Název a evidenční číslo Stavby: II/330 Poříčany - D11	Číslo SO/PS / / číslo Změny SO/PS: 103/1	Číslo ZBV: 3
Název stavebního objektu/provozního souboru (SO/PS): SO 103 - Komunikace km 0,337 60 - 0,515 84

Změnový list

Popis a zdůvodnění Změny: **Doměrky asfaltů**

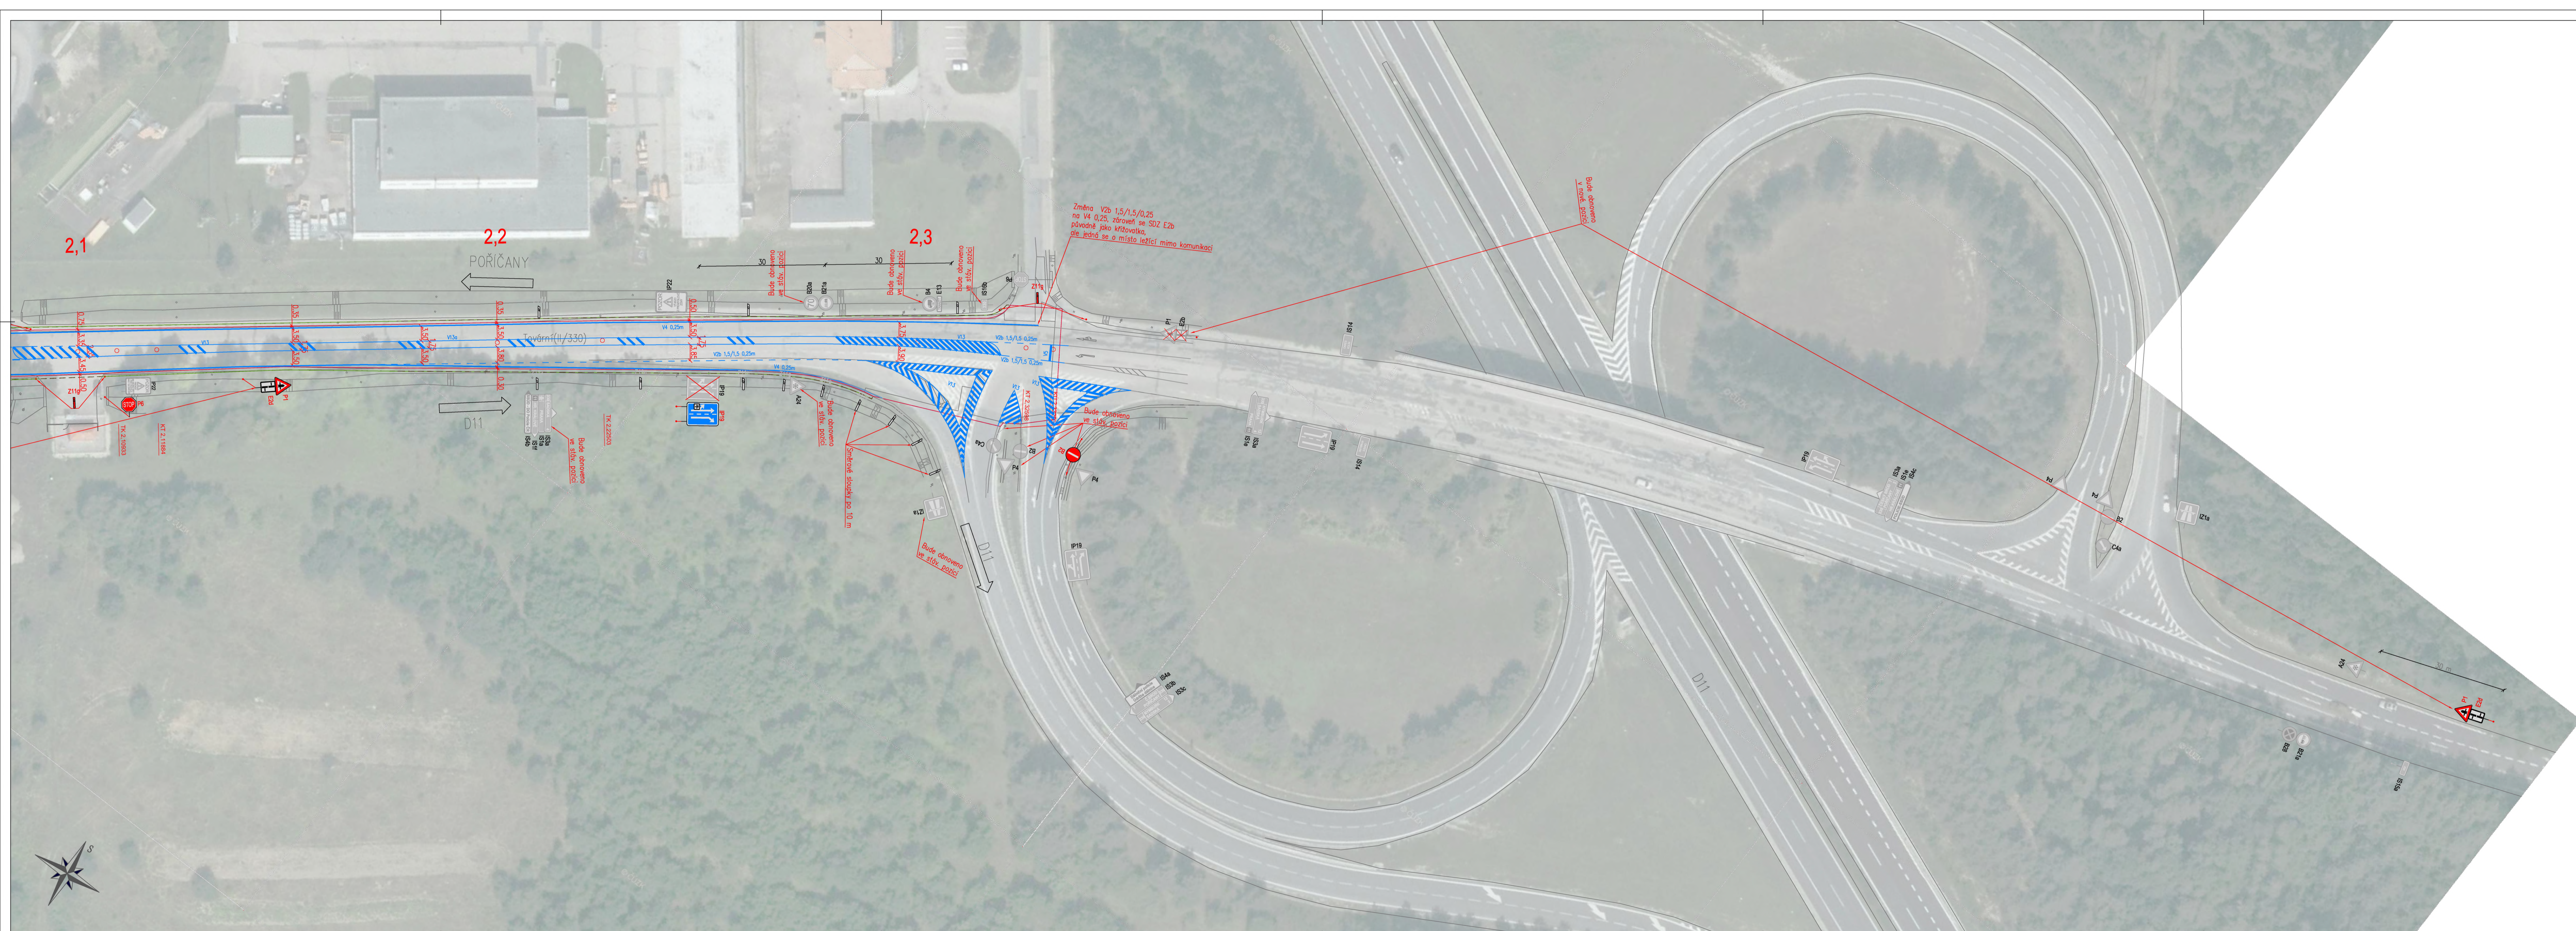
Po jednání policie ČR a AD bylo dohodnuto, že místo VDZ šířce 125 mm (v PD) bude provedeno v šířce 250 mm.

Na základě projednání a policie a AD upravena situace svislého dopravního značení.

Na základě nového projednání s PČR a AD byla upravena situace dopravního značení.

Šířka VDZ byla rozšířena na 250 mm z původních 125 mm uvedených v PD. Tato změna vznikla na základě nového požadavku po projednání s Policií ČR.

AD s touto navrženou změnou souhlasí. Dodavatelem navržené řešení je z technického hlediska proveditelné.
